改善箇所説明図

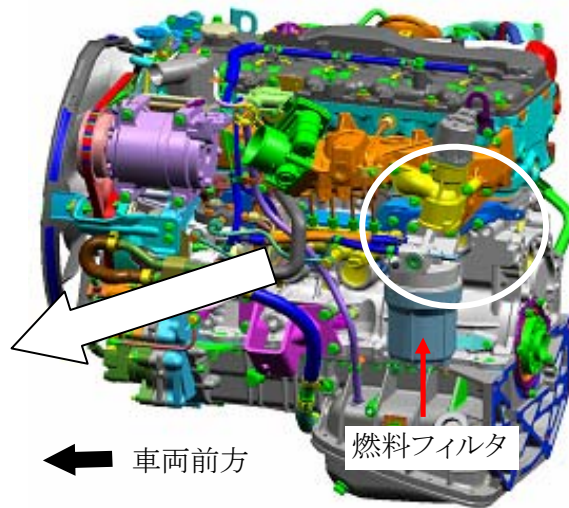
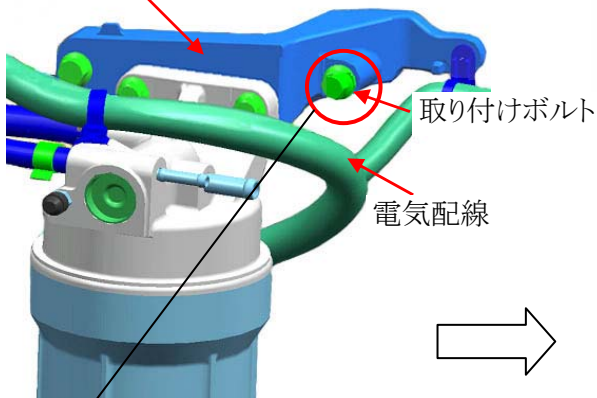
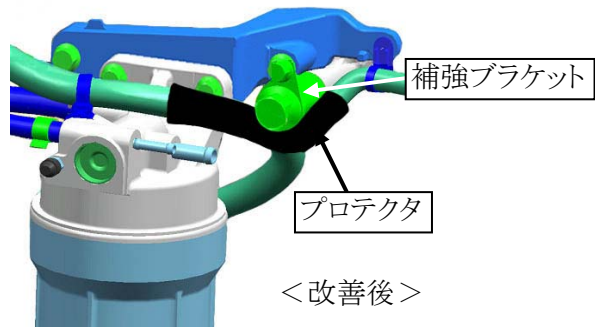
基準不適合発生箇所

燃料フィルタ取付ブラケットの形状が不適切なため、当該ブラケットがエンジン振動により共振することがある。そのため、そのまま使用を続けると、当該ブラケットの取付ボルトが折損し、最悪の場合、燃料フィルタが外れて燃料が漏れるおそれがある。

改善の内容: 全車両、燃料フィルタ取付ブラケットに補強ブラケットを追加する。また、追加した補強ブラケットと電気配線が干渉するおそれがあることから、電気配線に保護材を取付ける。

識別：エンジンヘッドカバー後部に黒色ペイントを塗布する。
